LIEBE NACHBARN,

die Breite Straße wird umgeplant und alle 34 bestehenden Bäume sollen gefällt und durch 13 neue ersetzt werden.

DIE BREITE STRASSE...

BRAUCHT IHRE HILFE !

Schnitt, Vorschlag HWI

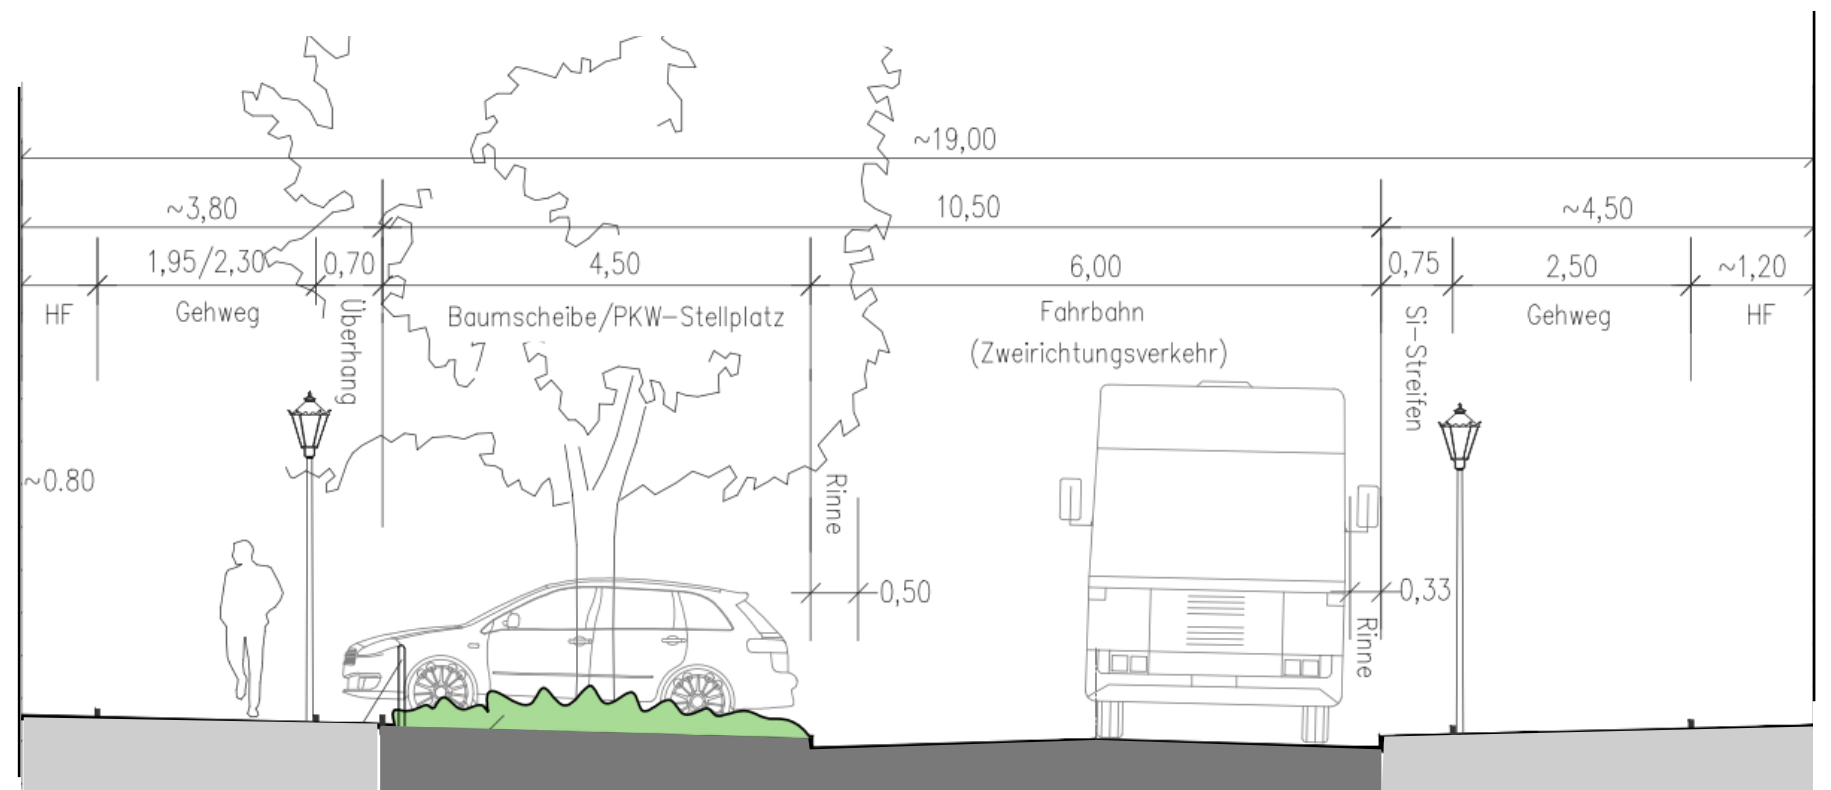
Wir als Landschaftsarchitekten von NUKO finden es schade, dass die zweireihige Baumallee entfallen soll und haben einen Vorschlag erarbeitet, der sowohl zwei Baumreihen, als auch Radwege in die Breite Straße integriert! Damit die Bäume & Radfahrer Platz finden, haben wir die Parkplätze längs angeordnet.
